### **Avis délibéré de l’Autorité environnementale sur la création d’un centre de tri de déchets portée par la SPL UniTri sur les communes de Mauléon (79) et de La Tessoualle (49)**

**n°Ae : 2022-87**

Avis délibéré n° 2022-87 adopté lors de la séance du 8 décembre 2022

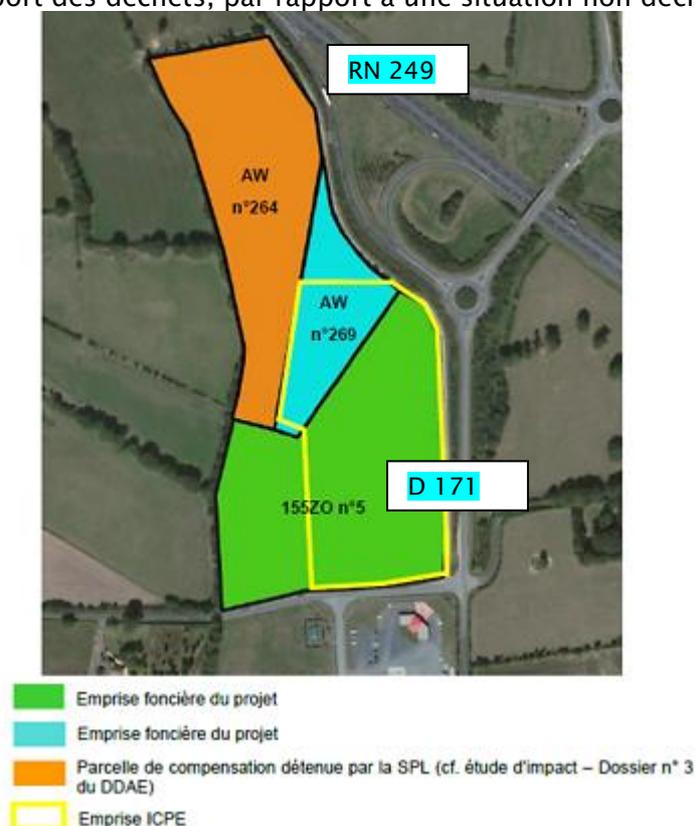
Le site retenu pour l'implantation du futur centre de tri, d'une surface qui varie de 8,41 hectares (ha) à « environ 4 ha » selon les parties du dossier<sup>6</sup>, est au sud de Cholet, sur les communes de La Tessoualle (49, Pays de la Loire) et Mauléon (79, Nouvelle-Aquitaine). Le site est donc sur deux départements et sur deux régions. Le projet est implanté à proximité de l'échangeur de la route nationale 249 (RN 249) reliant Cholet à Bressuire avec la route départementale 171 (cf. figure 2) Le dossier indique, sans fournir les éléments du calcul, qu'il se trouve près du barycentre de la zone de collecte, ce qui permettrait selon le dossier, de réduire d'environ un quart le kilométrage à effectuer pour le transport des déchets, par rapport à une situation non décrite<sup>7</sup>.

L'installation classée pour la protection de l'environnement (ICPE) occupera 3,4 ha (cf. figure 2, trait jaune). Il comprendra un bâtiment de 12 290 m<sup>2</sup> <sup>8</sup> composé d'un hall de réception dans lequel les déchets sont réceptionnés, contrôlés et stockés, d'un hall de tri dans lequel les matériaux sont séparés par des systèmes mécaniques et optiques ainsi que par une équipe de « valoristes », d'un

Figure 4 : (à gauche) Continuités écologiques et (à droite) sens d'écoulement des eaux (Source : dossier)

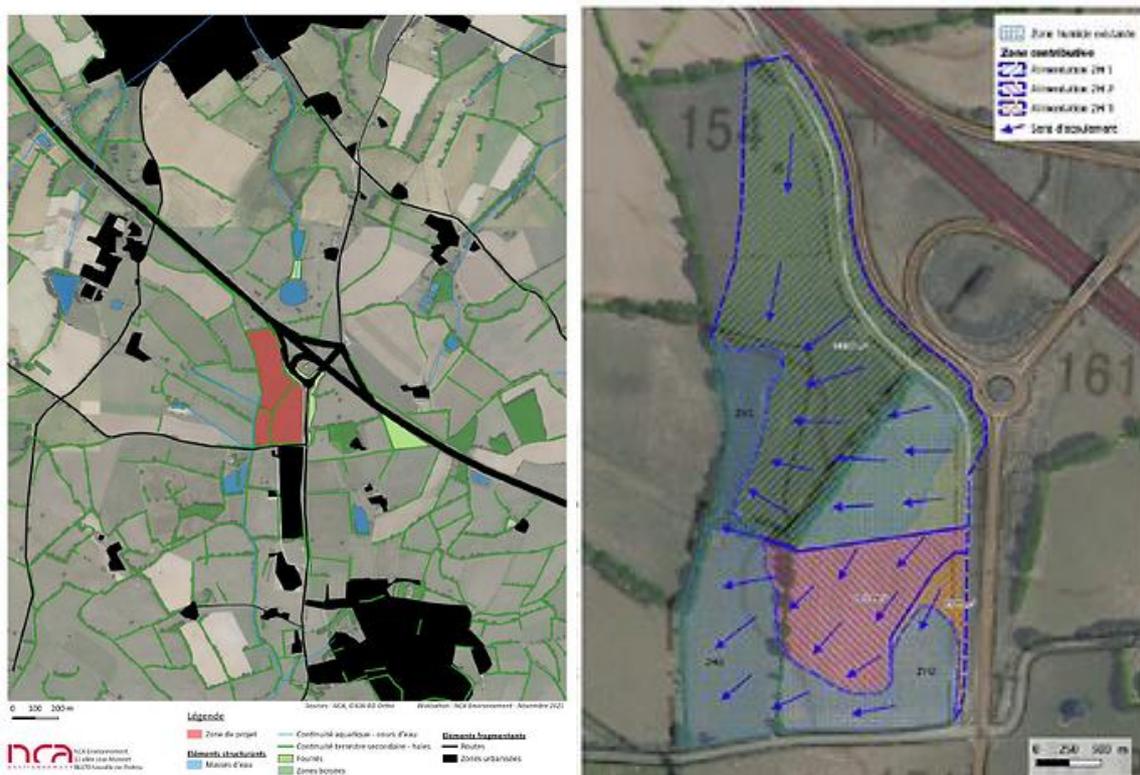
Le choix d'une aire d'étude très restreinte limite fortement la qualité de cette analyse de l'état initial. En effet, la carte des continuités écologiques locales montre un lien possible de ces zones humides avec des fossés et des mares. Ce lien pourrait être cohérent avec les sens d'écoulement identifiés sur le site (cf. figure 4).

**L'Ae recommande de réaliser un état des lieux des zones humides sur une aire d'étude adaptée pour permettre notamment en décrire les fonctionnalités.**

Figure 5 : À gauche : « milieux bocagers » (vert clair) et « zone de corridors diffus » (hachuré violet) du Sraddet de Nouvelle-Aquitaine. À droite : (Scot) de l'agglomération du Choletais (Source : dossier)

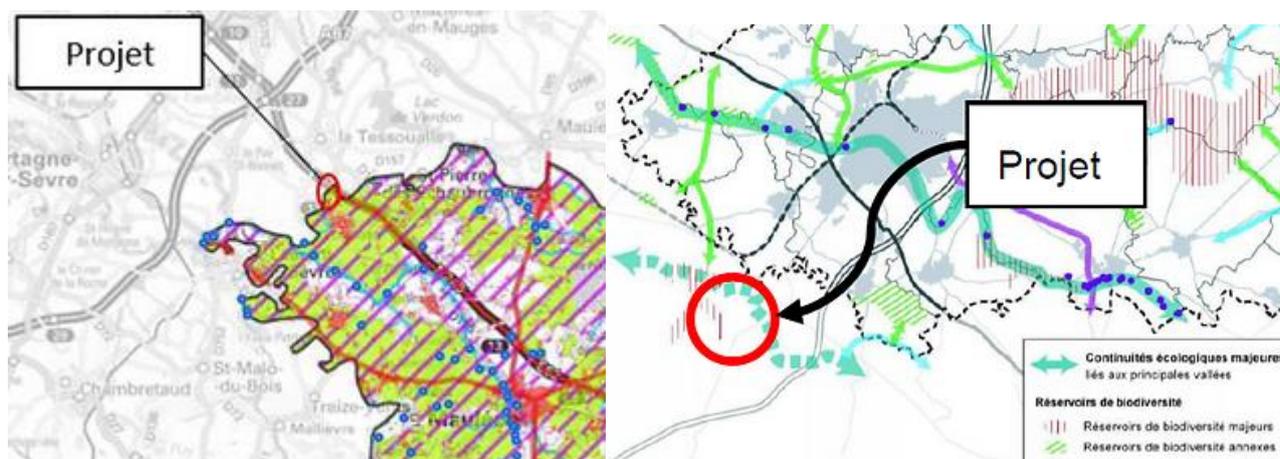
Contrairement à ce qui est indiqué dans le dossier (« *le site du projet n'est inclus dans aucun réservoir de biodiversité* »), les cartes, bien que peu lisibles, localisent le projet au sein de la trame verte et bleue du schéma régional de cohérence écologique (SRCE) de l'ancienne région Poitou-Charentes « *réservoirs de biodiversité (à préserver) – systèmes bocagers* » reprise dans le schéma régional d'aménagement, de développement durable et d'égalité des territoires (Sraddet) de Nouvelle-Aquitaine « *réservoirs de biodiversité – milieux bocagers* » et « *corridors de biodiversité – zone de corridors diffus* » (cf. figure 5). Le projet semble également inclus dans des réservoirs de biodiversité identifiés par le schéma de cohérence territoriale (Scot) de l'agglomération du Choletais (cf. figure 5). Ce constat est confirmé par le dossier de demande de dérogation au régime de protection des espèces protégées et de leurs habitats.

Très justement, le dossier conclut que les sensibilités du site portent essentiellement sur les haies et les zones humides tout en considérant, en synthèse, que l'enjeu « continuité écologique » est faible.

Figure 6 : Synthèse des enjeux haies et faune (Source : dossier)

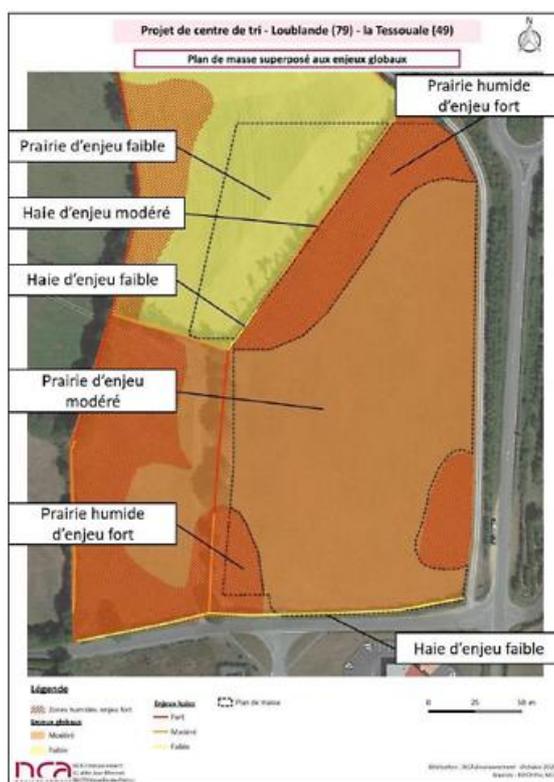
La carte de synthèse des enjeux en matière de milieux naturels nécessiterait une explication de la méthode retenue. En effet, la haie centrale (tracé nord-est – sud-ouest) du site, considérée comme à enjeux modérés pour les oiseaux nicheurs, les reptiles, les amphibiens et les mammifères est considérée comme à enjeux faibles au sud-est et modéré sur le reste de son tracé (cf. figure 3).

Une somme d'enjeux modérés pourrait pourtant conduire à relever l'enjeu de cette haie. Par ailleurs, une meilleure identification des espèces protégées et de leurs habitats serait nécessaire, afin de lever la contradiction entre l'étude d'impact qui indique « *si les potentiels de gîte pour les chiroptères et de présence pour les insectes saproxyliques protégés s'étaient avérés suffisamment forts, ou avaient été confirmés, un dossier de dérogation pour la destruction d'habitat d'espèces protégées aurait été conduit conformément à la réglementation* » et la demande de dérogation au régime de protection des espèces protégées et de leurs habitats jointe au dossier.

***L'Ae recommande de reprendre la description de l'état initial des milieux naturels afin de mieux identifier les interactions entre les différentes haies du site et celles qui le bordent et de la rendre cohérente avec celle de la demande de dérogation au régime de protection des espèces protégées et de leurs habitats.***

Figure 7 : Périmètre géographique de l'étude des trois scénarios (2017), ici scénario 3 avec deux variantes, variante 1 (intégration de la communauté de commune (CC) du Pays Loudunais) et variante 2 (intégration de la communauté d'agglomération du Niortais)

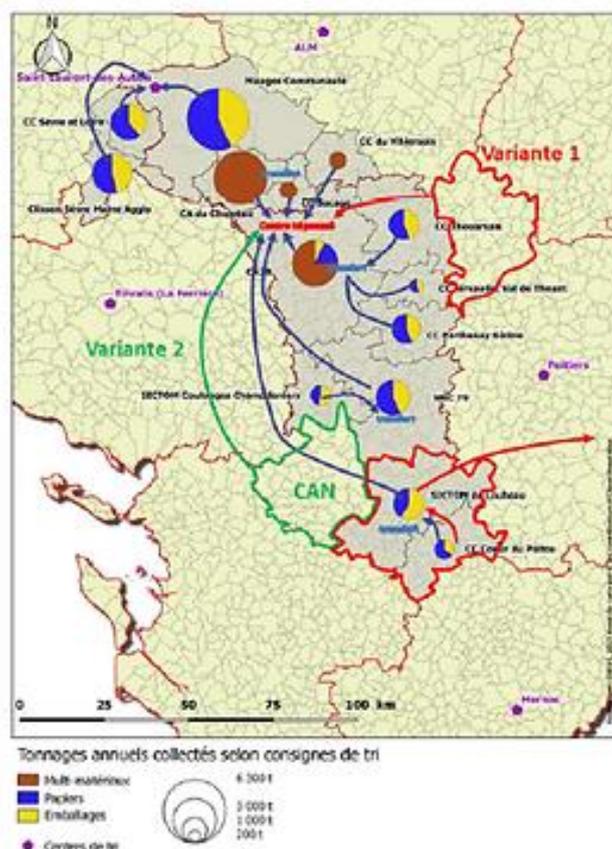
Le dossier présente des variantes sur la base de l'étude territoriale réalisée en 2017. Cette étude territoriale portait sur un périmètre géographique déjà vaste, mais néanmoins restreint par rapport à la zone de collecte des déchets concernée par le présent dossier (cf. figure 7) de 588 000 habitants avec une prospective de collecte de 27 000 tonnes à l'horizon 2025.

Trois scénarios, avec des variantes, soit neuf variantes en tout, sont succinctement étudiées : (1) externalisation partielle du tri et maintien du centre de tri de Saint-Laurent-des-Autels (49), (2) création d'un centre de tri simplifié et maintien du centre de tri de Saint-Laurent-des-Autels (49), (3) création d'un centre de tri unique. Les trois scénarios comparent des critères économiques : les montants d'investissement, le coût global de fonctionnement, le kilométrage parcouru (seul critère à connotation environnementale), le délai de mise en œuvre, le nombre d'emplois, la faisabilité technique et politique et la maîtrise des filières. Les méthodes de notation et de pondération des critères permettent de hiérarchiser les variantes. Cette méthode conduit, par exemple, à transformer un rapport de un à dix entre les investissements nécessaires pour les scénarios 1 et 2 en un rapport de un à deux entre les notes de ces mêmes scénarios. Par ailleurs, certains critères ne font pas l'objet de note, alors même que la somme des notes conduit au classement des variantes. *In fine*, le scénario (3), variante « intégration des déchets du Niortais » est au premier rang, malgré une faisabilité technique et politique de « 0 ». Les variantes ne prennent pas en compte l'imperméabilisation du sol induite. Par ailleurs, cette étude territoriale, outre qu'elle porte sur un territoire restreint ne permettant pas d'analyser des variantes de traitement des déchets collectés depuis le nord de Nantes jusqu'au sud de Niort, n'examine que la situation de quatre centres de tri du territoire, alors que le projet remplace cinq centres de tri dont trois sont déjà fermés ; elle ne permet pas de comparer les variantes conformément aux exigences de l'article R. 122-5 du code de l'environnement<sup>22</sup> ; elle est muette sur l'organisation générale du devenir des collectes et notamment sur les territoires pour lesquels seuls les emballages (hors papiers, revues, journaux et

Figure 8 : Implantation du projet, suppression de la zone humide centrale « ZH » et fragmentation de la zone humide sud « ZH2 » (Source : dossier, annexe 8, compléments rapporteurs)

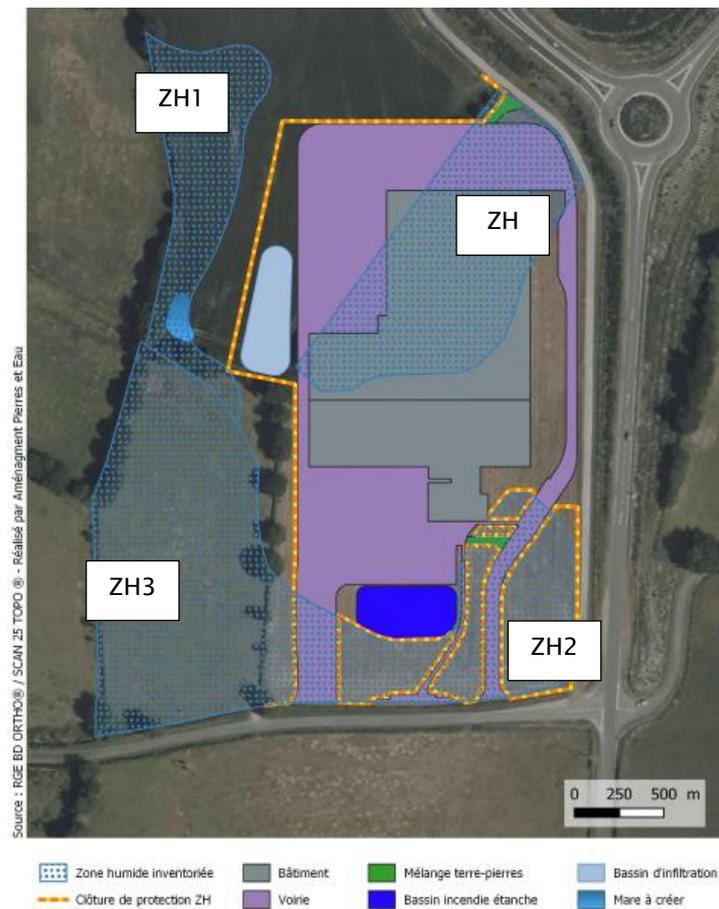
Les installations, si elles sont réalisées selon le seul plan présenté, vont conduire à la suppression de parties de zones humides, à leur fragmentation et à la réduction de leurs aires d'alimentation déjà contraintes par l'infrastructure routière située au nord et à l'est du site (cf. figure 8).

Une mesure d'évitement est mise en place. La zone humide « ZH3 » de 1,23 ha et les haies qui l'entourent, conservées, ont été déclassées de la zone 1AUx (zone à vocation économique urbanisable) instaurée par la modification n°3 du PLU de Mauléon pour être reclassée en zone naturelle (N) au sein du PLUi du bocage bressuirais, comme l'indique l'annexe 8 du dossier. La mesure de réduction a consisté à déplacer légèrement les bâtiments, le parking et le bassin de rétention des eaux d'incendie vers le nord afin de réduire l'emprise sur la zone humide « ZH2 » de 0,9 ha. À l'issue de ces mesures, 0,975 ha de zone humide supprimée et 0,495 ha de zone humide fractionnée (soit 1,47 ha) sont compensés par la restauration de 1,47 ha de prairie humide naturelle, sur la partie sud de la parcelle n°AW 264 (au nord-ouest du site) incluant la zone humide « ZH1 » identifiée sur la prairie humide artificielle à ray-grass : suppression du drainage, léger décapage de la surface (10-20 cm), ensemencement avec des semences commerciales locales<sup>26</sup> complétée d'un ensemencement naturel par dépôt de foin local et création d'une mare de 200 m<sup>2</sup>. L'ensemble de la parcelle AW N°264 et le nord de la parcelle AW n°269 (3,64 ha) font l'objet d'un projet de bail environnemental. Les pertes surfaciques de zone d'alimentation seront compensées par la mise en place d'un bassin d'infiltration des eaux de toitures et de drains sous le bâtiment et les voiries. En phase travaux les zones humides restantes sont délimitées et mises en défens (cf. figure 8).

***L'Ae recommande de démontrer que tout risque de pollution des zones humides par l'eau drainée sous le bâtiment et le parking est écarté et sinon de prendre des mesures complémentaires.***
